**ГАЙКИ ШЕСТИГРАННЫЕ ВЫСОКИЕ
КЛАССА ТОЧНОСТИ В.****Конструкция и размеры**Hexagon thick nuts with diameter of thread
product grade B.
Construction and dimensions**ГОСТ
15523-70***

**Изменение № 6 ГОСТ 15523—70 Гайки шестигранные высокие класса точности В.
Конструкция и размеры**

Изменение № 7 ГОСТ 15523—70 Гайки шестигранные высокие класса точности В. Конструкция и размеры

**Изменение № 8 ГОСТ 15523—70 Гайки шестигранные высокие класса точности В.
Конструкция и размеры**

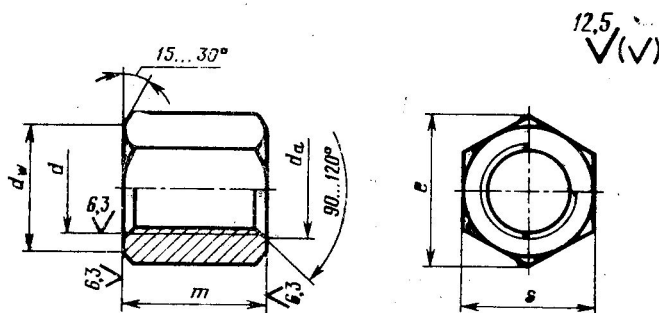
чертеж дополнить исполнением — 2:

Исполнение 2

Таблица. Графа «Высота t ». Заменить значения: 7,5 на 7,2; 9,0 на 9,6; 15 на 14; 28 на 29; 42 на 43;
таблицу дополнить графой — h_w :
